きりしまサニーサイド 保育園

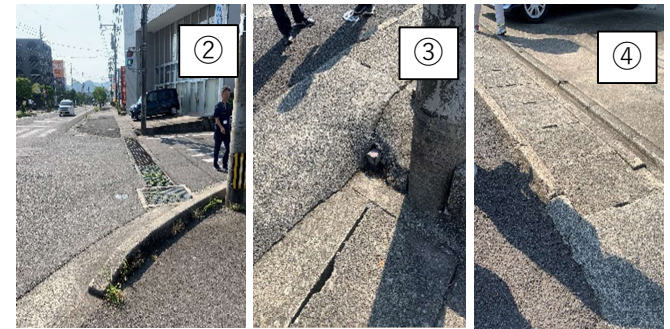
- 2.横断歩道を渡って車道側に迂回しなければ歩道へ行けない。見通しも悪い。
- 3.横断歩道を渡った先が急斜面であり転倒しやすい。
- 4.歩道の溝蓋に段差があり、引っ掛かり転倒しやすい。

- 1.道路の両サイドの側溝に溝蓋がない。
落下の可能性あり。

- 5.路地から大通りに抜ける道から車が飛び出してきやすい。

歩道改変（県）・横断歩道の位置変更（警察）は困難。
園へ園外保育のルート変更等について説明。

落蓋側溝蓋の設置については、高低差が小さいため、他の要望箇所等優先など検討する。

車両前部を交差道路に進入させることなく目視での安全確認が可能であることから道路反射鏡の固執に起因する交通事故を誘発するおそれもあるため、ロードミラー設置不可。
